TRANS/WP.29/GRSP/34
18 February 2004

Рабочая группа по пассивной безопасности (GRSP)

ДОКЛАД РАБОЧЕЙ ГРУППЫ ПО ПАССИВНОЙ БЕЗОПАСНОСТИ (GRSP)
О РАБОТЕ ЕЕ ТРИДЦАТЬ ЧЕТВЕРТОЙ СЕССИИ

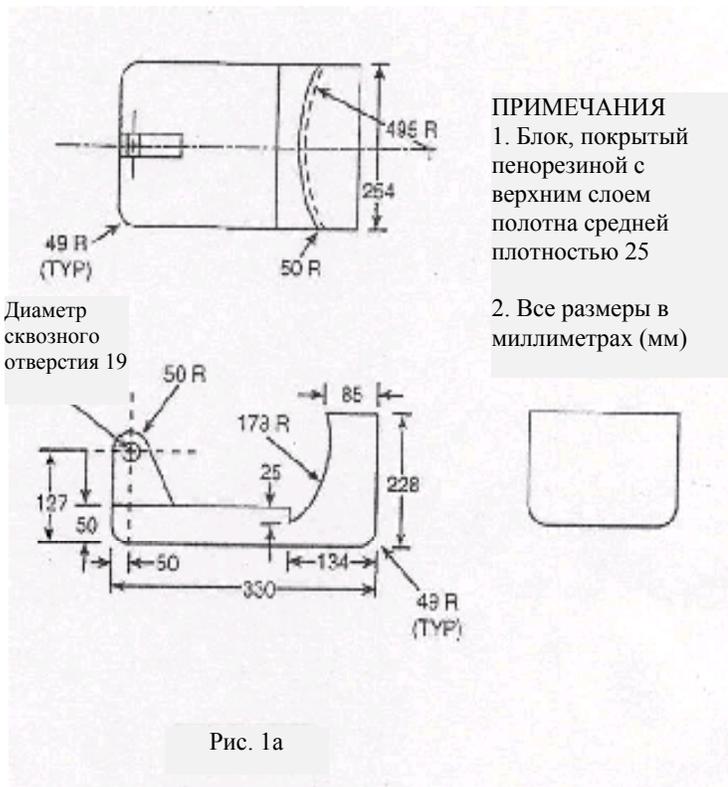
Пункт 6.3.4 изменить следующим образом:

"6.3.4 Схемы натяжных устройств, которые должны использоваться для испытаний, описанных ниже в пункте 6.4, представлены в приложении 5. Устройства, указанные на рис. 1 в приложении 5, помещаются на подушку сиденья и затем, насколько это возможно, проталкиваются в заднюю часть сиденья при плотном натяжении ляжки ремня. Устройство, указанное на рис. 2 в приложении 5, устанавливается в нужное положение, на это устройство подгоняется ляжка ремня, которая затем плотно натягивается. В ходе этой операции к креплениям ремня безопасности не прилагается никакая предварительная нагрузка.

Натяжное устройство размером 244 мм или 406 мм, используемое для каждого сидячего положения, должно быть таким, чтобы его ширина в максимально

возможной степени соответствовала расстоянию между нижними креплениями.

Натяжное устройство должно размещаться таким образом, чтобы исключить любое взаимное воздействие в ходе испытания методом отрыва, что может неблагоприятно повлиять на нагрузку и ее распределение".
